Ombyggnadssats för drift av rullar i bord, KS-122/124

Öka driftsäkerheten genom att byta till vår nya konstruktion av bordens remdrift i KS-122/124.

Sträckside

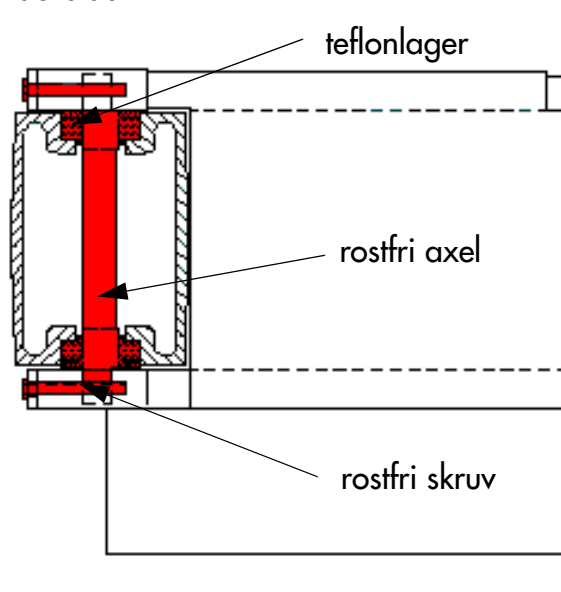
På grund av att vatten från klingstyrningen har trängt in i lagren och orsakat rostangrepp har vi ersatt kullagren på sträcksidan med teflonlager. Vi har även infört rostfria axlar och skruvar.

Drivside

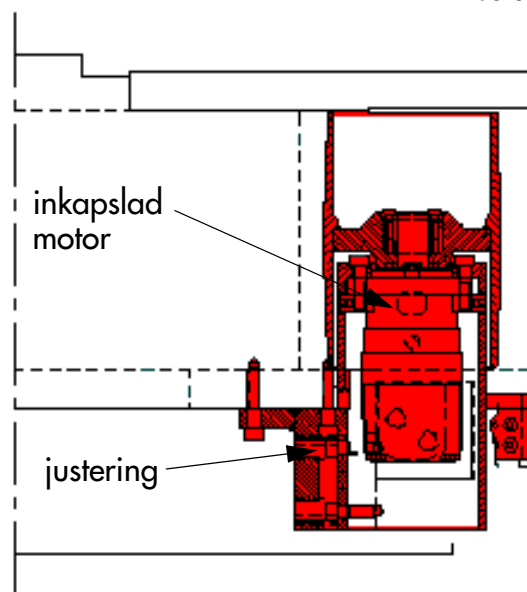
På drivsidan tjänstgör hydraulmotor som lagring. Den sitter väl skyddad direkt i drivrullen.

För att remmen skall ligga mitt på rullen och ej nötas mot en sida så har vi gjort drivrullen justerbar.
